Kundendienst-Mitteilung

Montagehinweis für die Speichen an der großen Nabe 150 mm \varnothing
bei Kreidler-FLORETT RS

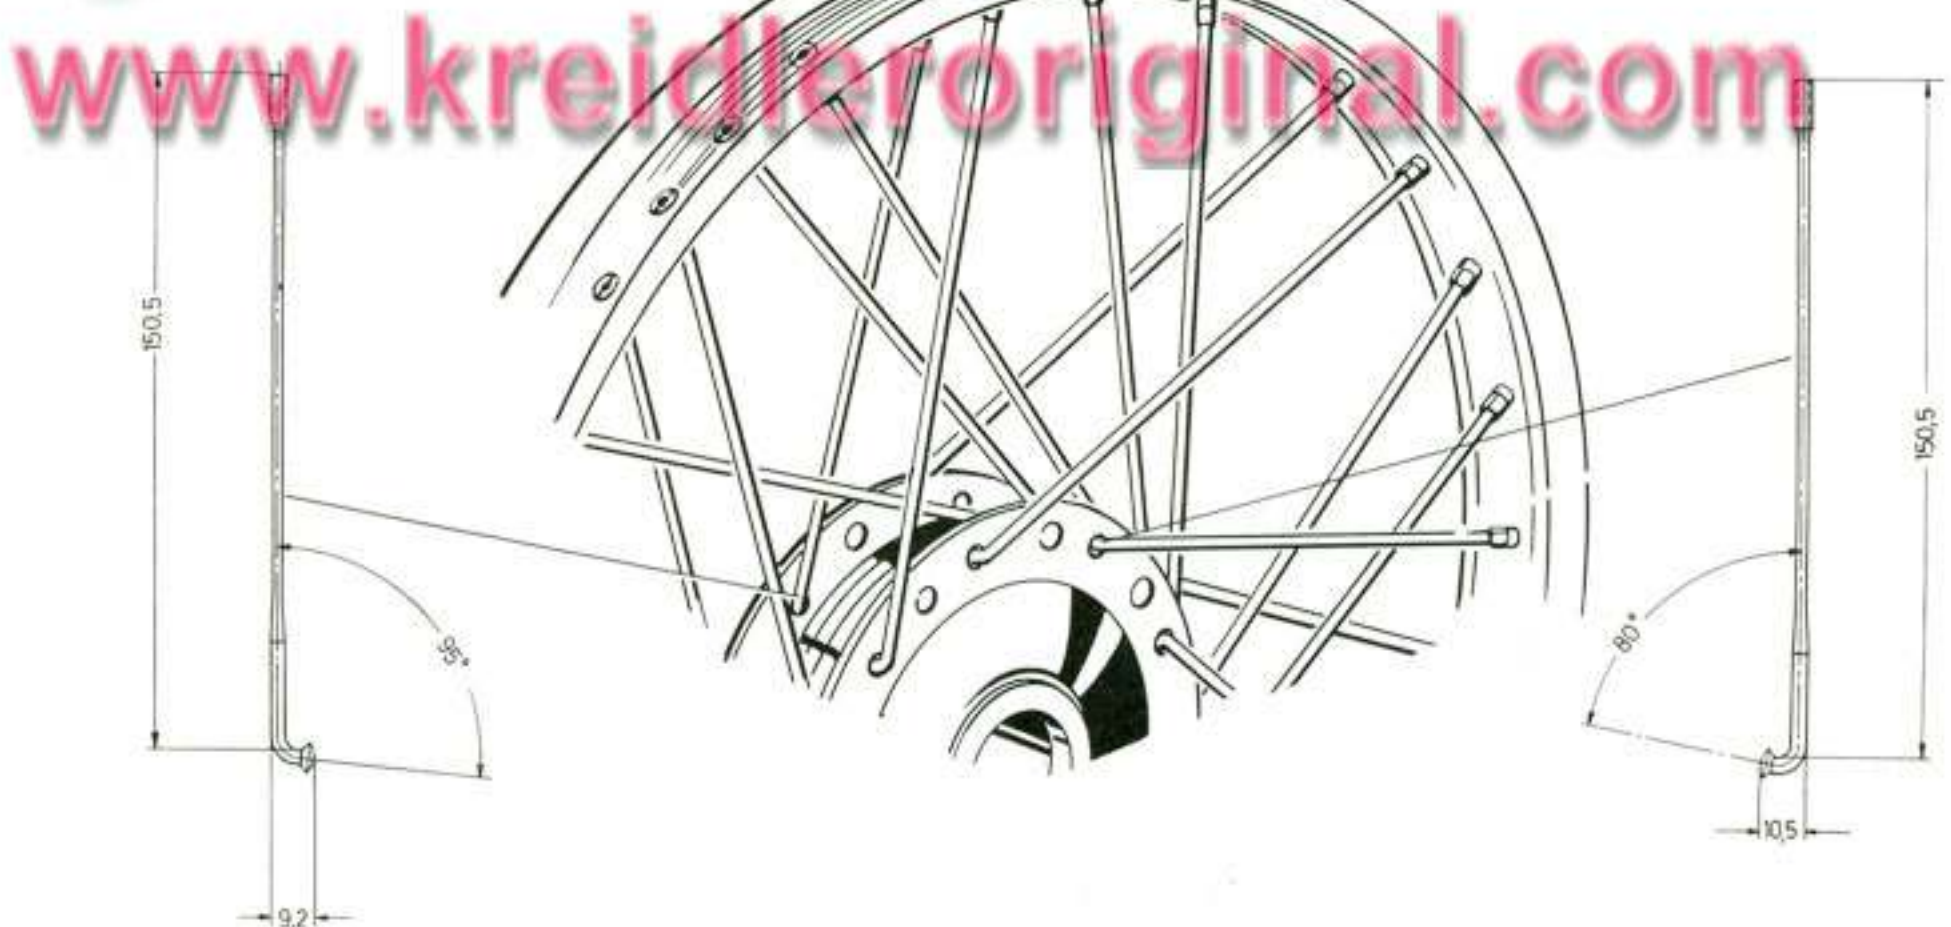
Mit dem serienmäßigen Einlauf der großen Nabe 150 mm \varnothing ist die Verwendung von kürzeren Speichen notwendig geworden.

Die Speichenlänge beträgt jetzt bei unverändert gebliebenen Felgen nur noch 150,5 mm Länge. Wichtig ist, daß die äußeren Speichen einen Kröpfungswinkel von 80 Grad haben und die inneren Speichen einen Kröpfungswinkel von 95 Grad besitzen (siehe Bild).

Da beide Speichen bei oberflächlicher Betrachtung am Kröpfungswinkel kaum einen Unterschied erkennen lassen, sind beide Speichen im untenstehenden Bild mit den beiden Winkeln abgebildet.

Gleichzeitig wird gezeigt, wie die äußeren Speichen, Ersatzteil-Nr. K 54.67-78.05, mit dem Kröpfungswinkel 80 Grad und die inneren Speichen, Ersatzteil-Nr. K 54.67-78.06, mit dem Kröpfungswinkel 95 Grad montiert werden müssen.

Gabelbrücke mit Standrohren und Dämpfungsteilen

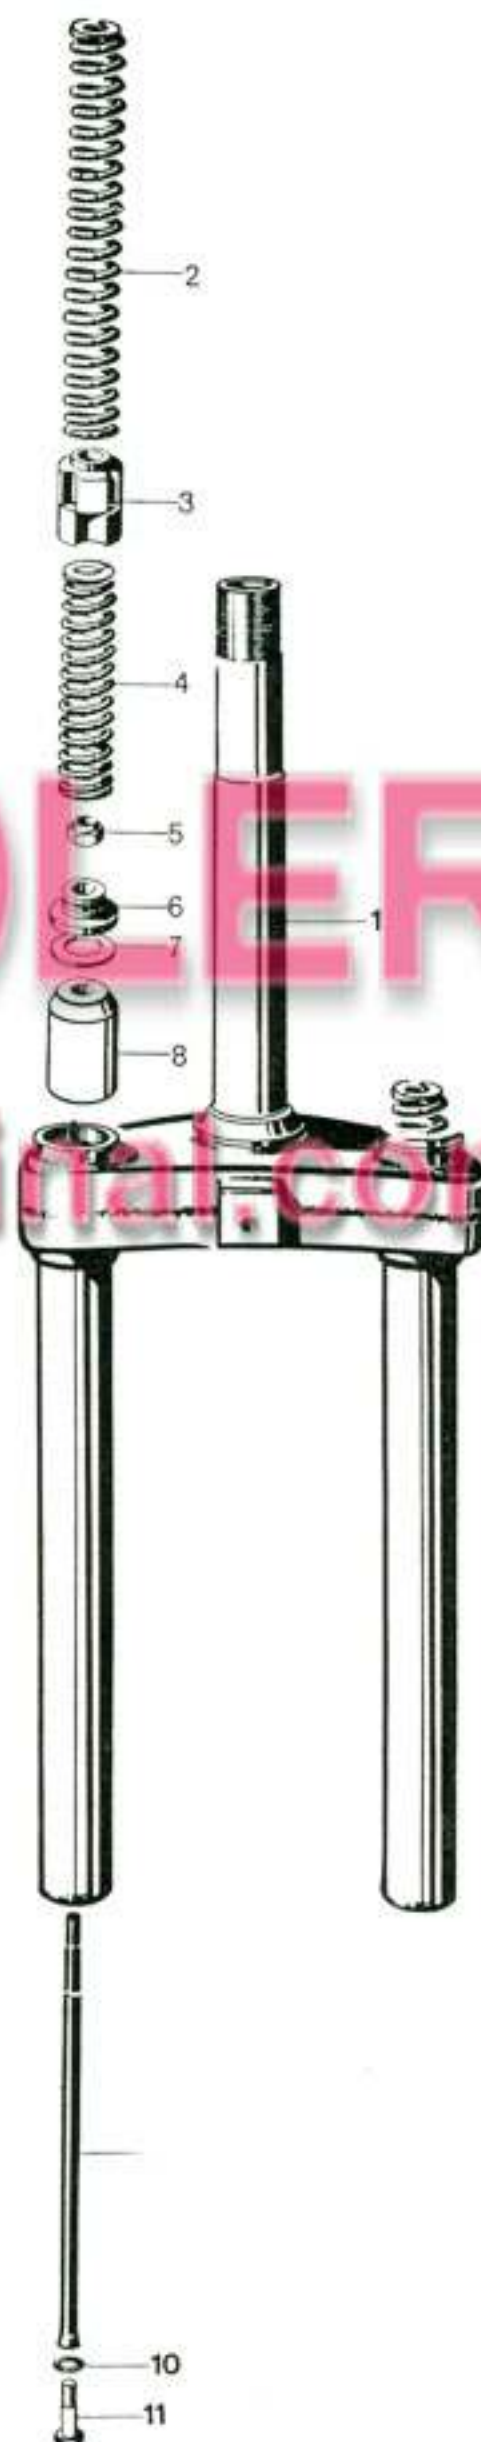
Ab sofort wird zur Vereinfachung der Lagerhaltung im Ersatzteilgeschäft die ungedämpfte Teleskopgabel 57.25.99 nicht mehr geliefert. Der geringe Preisunterschied rechtfertigt weder bei uns noch bei Ihnen eine Lagerhaltung und Disposition der bisherigen ungedämpften Teleskopgabel.

Wir bitten Sie deshalb, zukünftig anstelle der ungedämpften Teleskopgabel nur noch die hydraulisch gedämpfte Teleskopgabel 57.05.99 a anzufordern.

Das gleiche gilt für die ungedämpften, kompletten Teleskopgabeln 57.25.00 und 57.45.00. Diese werden durch die hydraulisch gedämpfte Teleskopgabel 57.35.00 ersetzt.

Für Kunden, die nur eine Gabelbrücke mit Gabelschaftsrohr sowie Standrohren für ihre bisherige ungedämpfte Teleskopgabel zu erhalten wünschen, wird die Gabelbrücke, vollständig mit Standrohren 57.05.98 a von der hydraulisch gedämpften Teleskopgabel zusammen mit den notwendigen Dämpfungsteilen unter der Ersatzteilnummer 05.05.25 geliefert (siehe Bild). Der Preis hierfür beträgt DM 44,60 brutto, zuzüglich Mehrwertsteuer, einschließlich der nachstehend aufgeführten Teile:

Änderung des Kettenkastens für alle KREIDLER-Florett

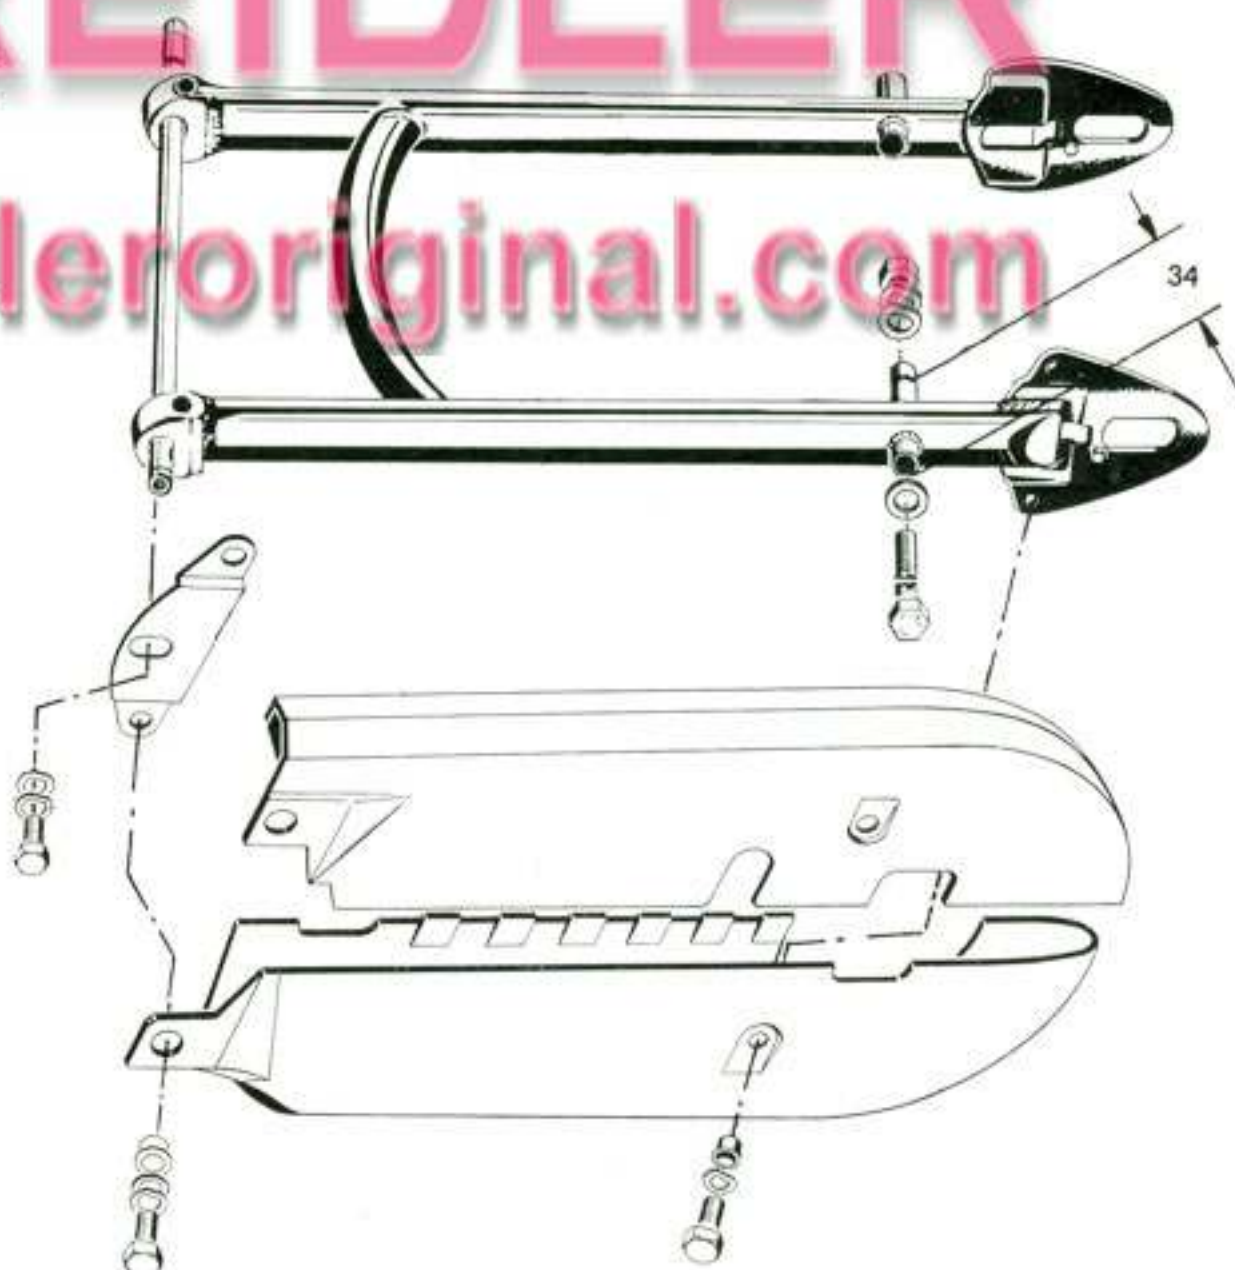
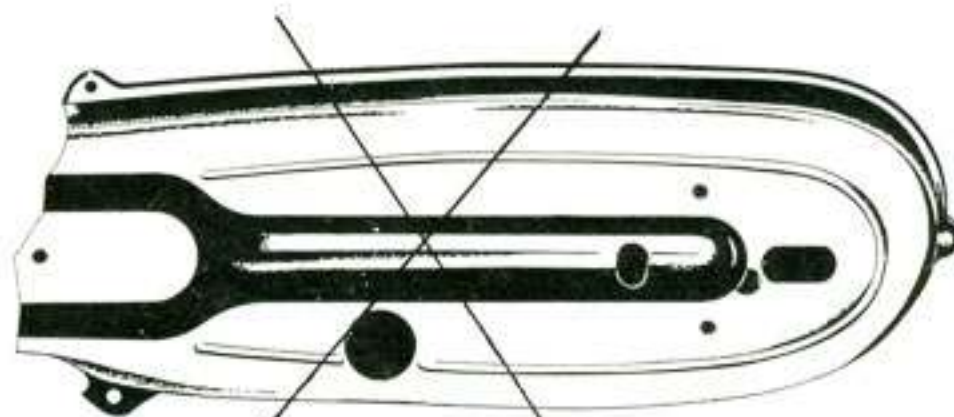
Der Blech-Kettenkasten ET-Nr. 37.07.90-37.07.91 sowie 37.27.90-37.27.91 (Bild 1) ist nicht mehr lieferbar. Diese Ausführung wurde durch den rost-, geräusch- und schwingungsfreien Kunststoff-Kettenkasten ET-Nr. 37.77.04 a-37.77.05 a ersetzt (Bild 3).

Um den neuen Kettenkasten für alle früheren Florett-Modelle verwenden zu können, muß das linke Federbeinbefestigungsrohr der Hinterradschwinge auf eine Gesamtlänge von 34 mm an der Innenseite gekürzt werden (Bild 2).

1. Haltebügel an der Schwingachse befestigen.
2. Zur Befestigung des linken Federbeins und der linken Sozius-Fußraste ist die bisherige Sechskantschraube M 10x90 auf M 10x75 zu kürzen.
3. Federbein und Soziusraste befestigen
4. Zahnkranzträger und Hinterrad montieren.
5. Kettenkasten vorn am Haltebügel und an der Schwinge, hinten befestigen.

Hinweise zur Vermeidung von Zündstörungen bei Zündanlagen mit innenliegender Zündspule.

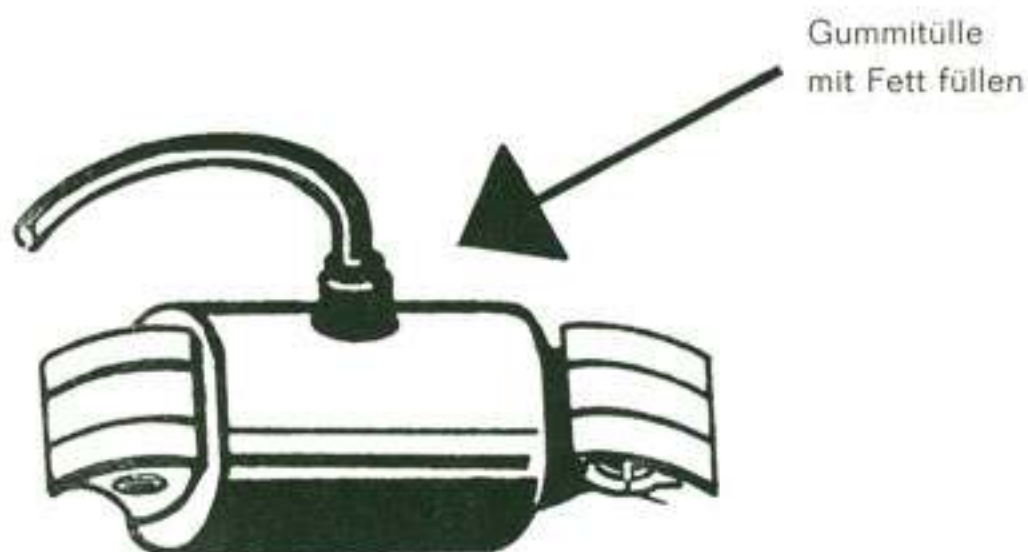
Bei Fahrzeugen mit innenliegender bzw. auf der Zündergrundplatte aufgeschraubter Zündspule hat sich gelegentlich gezeigt, daß nach einem Zündspulen-Austausch Zündstörungen aufgetreten sind, die von einem überspringenden Zündfunken von der Zündspule zum Motorgehäuse herrühren.

Um solche Störungen zu vermeiden, wird von der Firma Bosch empfohlen, bei einem Zündspulen-Austausch den Hochspannungsturm an der Zündspule sowie die darüber geschobene Gummitülle am Kabel mit Heißlagerfett zu füllen (siehe Bild).

Ebenso ist darauf zu achten, daß das Zündkabel ganz in den Turm eingeschraubt wird und an dieser kritischen Stelle nicht am Gehäuse anliegt.

Serienmäßig ist ab Oktober d. J. bei Zündanlagen mit innenliegender Zündspule zusätzlich noch eine Isolierplatte, Ersatzteil-Nummer B 15.12.01, zwischen Gehäuse und Zündspule eingelegt, die auch nachträglich bei bereits im Verkehr befindlichen Fahrzeugen eingebaut werden kann.
